REGULAÇÃO
RELATÓRIO TÉCNICO DE FISCALIZAÇÃO N. 1615/2026 – RTF**Fiscalização regular no Sistema de
Abastecimento de Água e Sistema de
Esgotamento Sanitário de Nova Araçá/RS.****1. CONSIDERAÇÕES PRELIMINARES**

ANEXOS I e II - 1615/2026 - TNC

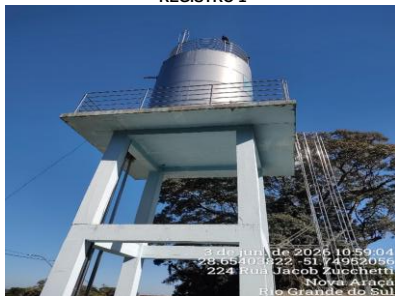
NC	CÓDIGO DA NC	UNIDADE	Reservatório R-14 - Loteamento Sol Poente
103	A3.10	CONSTATAÇÃO	Unidade não apresenta mapa de risco ou outra técnica ou ferramenta apropriada referente a saúde e segurança do trabalho.
GRUPO	PRAZO	NÃO CONFORMIDADE	Não proporcionar a segurança das edificações e dos operadores.
2	180 dias	OBSERVAÇÃO	-
